LABORATORIO NACIONAL DE MATERIALES Y MODELOS ESTRUCTURALES

Informe final EIC-Lanamme-INF-1887-2024

**AUDITORÍA AL PROCESO CONSTRUCTIVO DEL PROYECTO DISEÑO Y
CONSTRUCCIÓN DE LAS ESTRUCTURAS PARA EL PASO ELEVADO VEHICULAR
TIPO VIADUCTO, CALLES MARGINALES, PASO INFERIOR Y RAMPAS DE
ACELERACIÓN Y DESACELERACIÓN EN HATILLO 4, INTERSECCIÓN CALLE COSTA
RICA Y RUTA NACIONAL NO. 39. LICITACIÓN PÚBLICA NO. 2019LN-000019-
0006000001**

Unidad de Auditoría Técnica

Figura 9 Indicación de bloques de concreto en intersecciones del acero postensado con las vigas Diafragma.

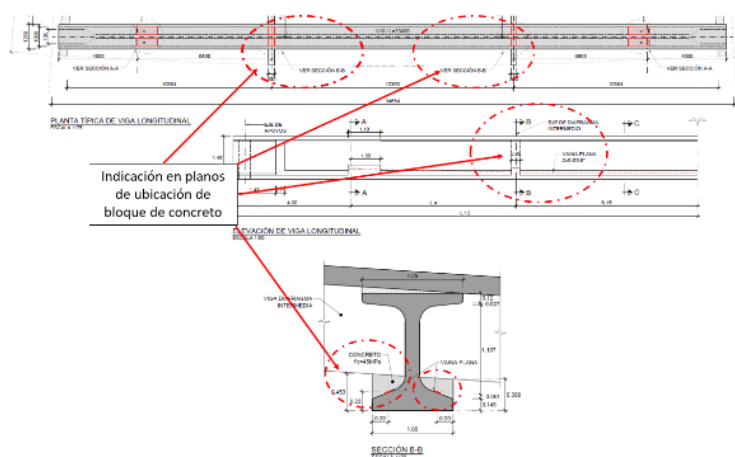
Por otra parte, otro de los casos en que se evidenció una gestión irregular del proceso de reparación de las vigas se presentó con lo evidenciado en el oficio EIC-Lanamme-777-2024 del 18 de julio de 2024. En las visitas realizadas en el mes de julio por el equipo auditor se observó que los bloques de concretos intermedios en la trayectoria de los torones de postensión en las zonas de intersección con las vigas diafragma no fueron construidos según lo establecido en los planos constructivos de reforzamiento de las vigas principales de la superestructura presentados por el Contratista, bajo el identificador SE1706 – Reforzamiento Hatillo 01 – D01, (ver Figura 9).

Nuevamente, el cambio implementado por el Contratista se realizó sin un registro de aprobación formal de la Administración que avalara la variación propuesta por el diseñador en el mes de junio de 2024. Por lo tanto, se evidencia que no existió una adecuada trazabilidad de las modificaciones que implementó el contratista ante las eventualidades que confrontó en el proceso constructivo, así como una memoria de cálculo que permitiera sustentar los cambios propuestos.

La Gerencia de Construcción de Vías y Puentes brindó respuesta el oficio GCTR-28-2024-2226 (0936) del 16 de agosto de 2024, en la respuesta la Administración compartió el criterio emitido por el contratista en relación con la no construcción de los bloques de concretos intermedios del sistema de postensión externa y en el cual se indicó que:

Figura 17. Desprendimiento de agregado. Fecha 11 de julio de 2024.

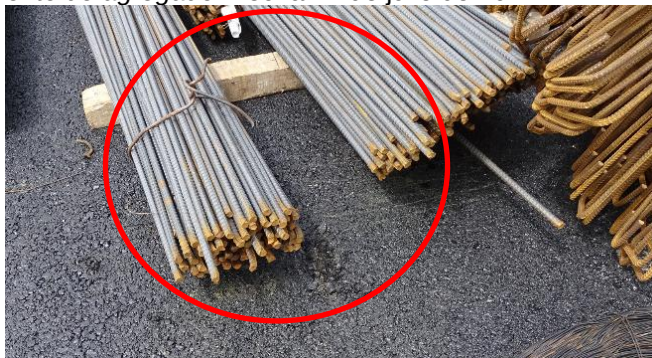
Cabe destacar que los deterioros identificados no correspondían a una condición generalizada de la capa.

La Gerencia de Construcción de Vías y Puentes brindó respuesta al oficio EIC-Lanamme-777-2024, sin embargo, cuando se hizo referencia al tema de deterioros superficiales del pavimento no se atendieron las observaciones y recomendaciones emitidas por el LanammeUCR, sino que se mencionó otro tema distinto al tratado. En la misma línea de la recomendación emitida por el LanammeUCR en el oficio EIC-Lanamme-777-2024, se destaca que en la visita del 12 de agosto de 2024, previo a la apertura del proyecto se identificaron diversos fragmentos fracturados de concreto en slot drain del carril interno en el sentido Pavas-San Pedro según se evidenció en la Figura 18.

Figura 20. Despostillamiento de concreta junta de expansión Bastión 2 sentido Pavas-San Pedro. Fecha: 09 de octubre de 2024.

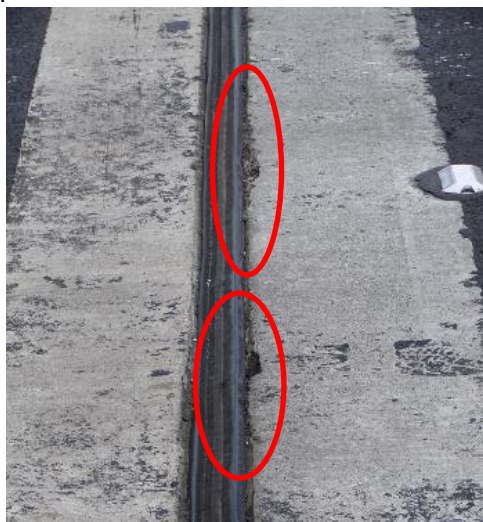
Por otro lado, se identificaron despostillamientos de concreto en los bordes de la conexión con la junta, en el cual está inmersa la junta, así como desalineamiento, daños y aberturas de la junta colocada según se evidencia en la Figura 20 y Figura 21.

La condición de la junta fue notificada a la Administración mediante el oficio EIC-Lanamme-1134-2024 del 14 de octubre de 2024. En la misma línea se debe indicar que el LanammeUCR ya había comunicado a la Gerencia de Construcción de Vías y Puentes, mediante el oficio EIC-Lanamme-815-2024 del 26 de julio de 2024, prestar especial atención al alineamiento de la junta a lo largo de la sección ya que se identificaron algunas secciones irregulares. Estas observaciones se realizaron durante la etapa constructiva previo a la apertura del proyecto.

La Gerencia de Construcción de Vías y Puentes mediante los oficios de respuesta GCTR-28-2024-2365 (0936) del 27 de agosto, GCTR-28-2024-2508 (0936) del 10 de setiembre de 2024 transmitió el criterio de la Supervisora en relación con el acabado de las juntas señalando que:

Figura 28 Desniveles en los márgenes de la ruta alterna habilitada, producto de las obras sobre Ruta Nacional 39. Fecha: 22 de noviembre de 2023.

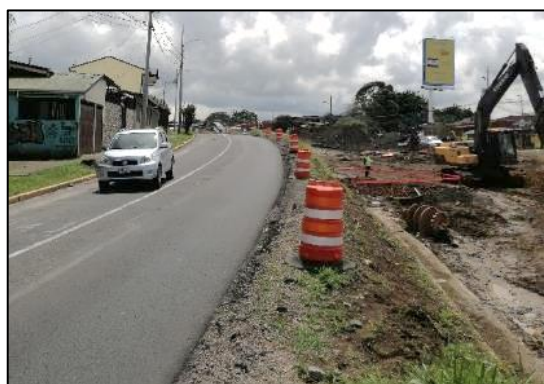
Figura 27 y Figura 28. De igual manera se identificaron objetos rígidos y desniveles sin ningún tipo de protección a los usuarios ante una eventual salida de la vía del vehículo durante la etapa constructiva según se evidencia en la Figura 29.

Las respuestas emitidas por el Contratista en las diferentes etapas del proyecto en ningún momento se refieren a las justificaciones técnicas de la ausencia de sistemas de contención provisional en sitios que debidamente lo ameritaban durante el proceso constructivo por lo cual el hallazgo se mantiene. Por otro lado, si bien es cierto que se implementaron más dispositivos en sitio, estos no brindaban ningún nivel de contención ante los desniveles y objetos rígidos registrados.

La Gerencia de Construcción de Vías y Puentes brindó respuesta a las observaciones realizadas por el LanammeUCR mediante los oficios GCTR-28-2023-1624 (0399) del 13 de noviembre de 2024, GCTR-28-2024-0093 (0936) del 13 de enero de 2024 y GCTR-28-2024-2366 (0936) del 16 de agosto de 2024, cabe mencionar que en ninguno de los oficios anteriores la ingeniería del proyecto emitió algún criterio, sino que se limitó a adjuntar los criterios emitidos por la Supervisora o el Contratista.
